도명 KMS-152LP FUJIKURA VER.2

도번 CN01267-7/3

가공 / ST										
ST(기존)										
ST(개선)

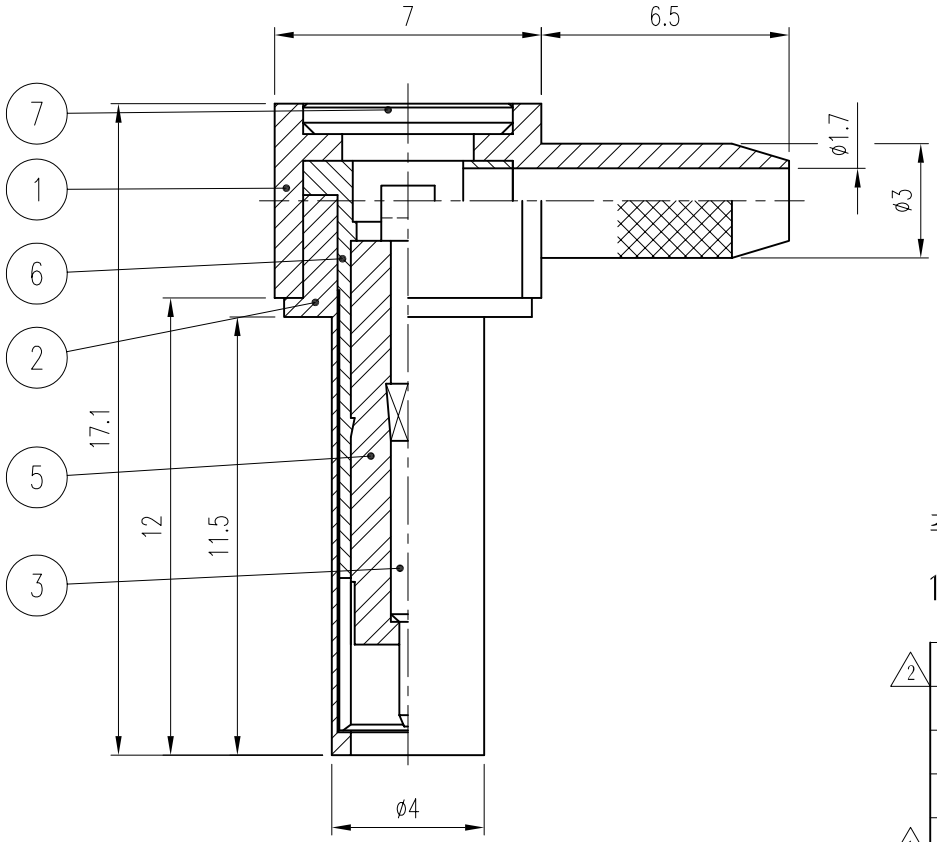
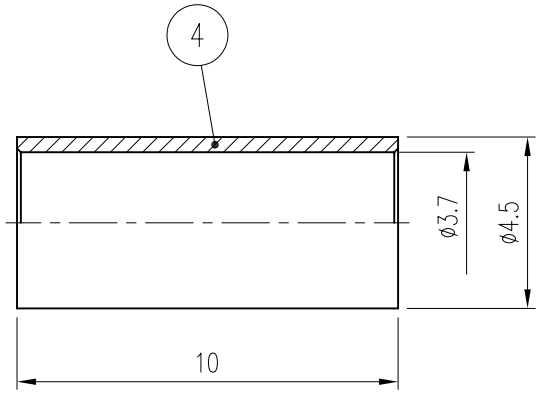
부호	내 용	수정자	승인자	년 월 일
1	공정개선[설변처리No.연구200809-007] CABLE심선 납땜시 냉땜 발생 방지	윤상진	윤상진	2008. 09. 19.
2	공정개선[설변처리No.연구200810-0010] COVER 빠짐 방지 공차 변경	윤상진	윤상진	2008. 10. 07.
